敦賀発電所2号炉
敷地の地形, 地質・地質構造
K断層の活動性及び連続性評価
コメント回答資料1
不適合関連

令和5年10月6日
日本原子力発電株式会社

1. 審査会合の指摘事項への回答(柱状図記事欄書き換え不適合関連)

2. 審査会合の指摘事項への回答(薄片試料位置誤り不適合関連)

是正処置 1 俯瞰的なデータ間の整合確認のイメージ

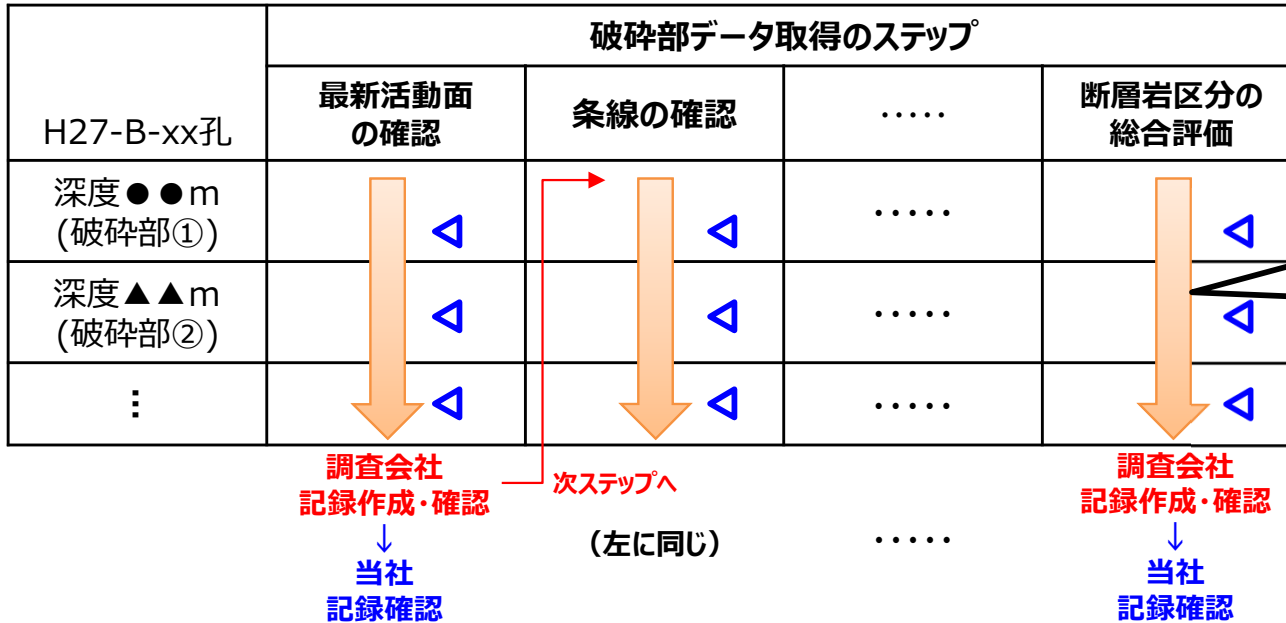
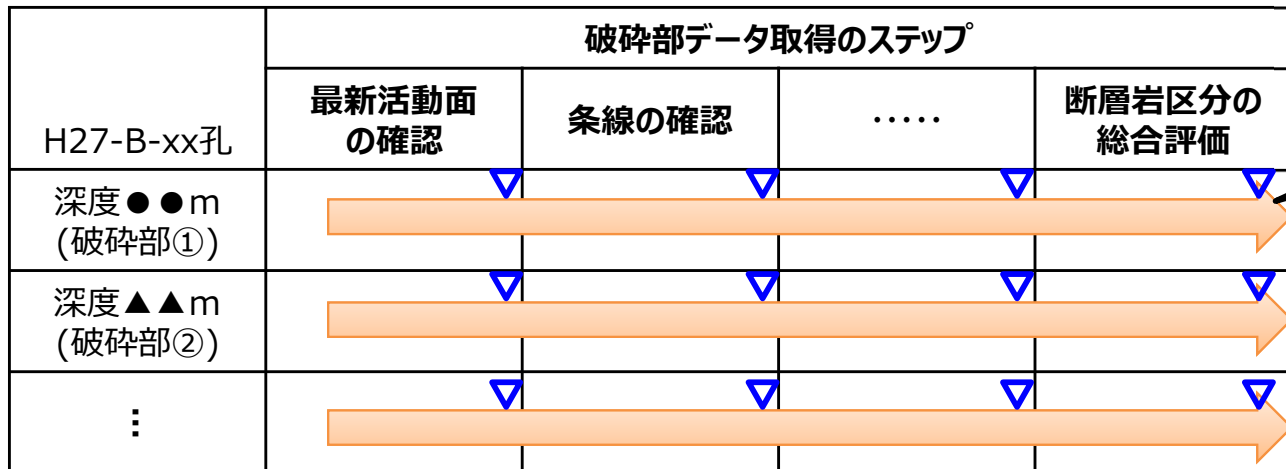
- ・「元となるデータ」（破砕部データ単体）の確認に偏重してしまった。
- ・その結果、破砕部単位での一連のデータの整合性確認が不十分となった。

破砕部に対して俯瞰的なデータ間の整合確認を実施出来るように当社技術検討書等の要求事項、調査会社要領書に反映する。

条線観察位置補足資料(H27-B-1 深度74.36m)

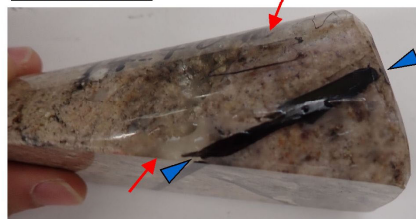
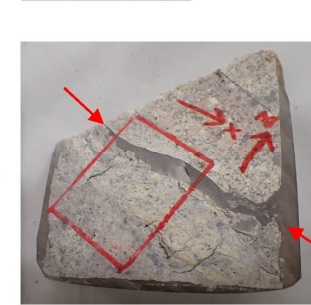
是正処置 2 一連の確認内容を記した資料例

- 条線観察位置を残り試料より復元し、薄片作製と条線観察を行った断層面が同じであることを確認した。

【参考資料2】 H27-B-1孔 深度74.36~74.50mの破砕部における最新活動面と条線観察位置等の関係

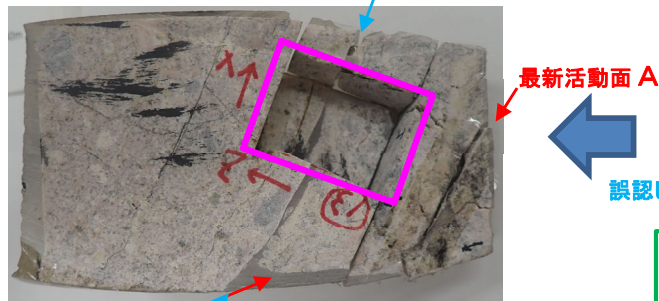
注)本不適合では面 B を面 A と誤認し、その後の検証等で気付くことが出来なかった。なお、その後の補正書の作成における見直した最新活動面の認定方法(肉眼観察に加えて実施したCT、研磨片及び薄片観察)による結果を踏まえて、面 B を最新活動面と認定した。(コメント回答資料2参照)
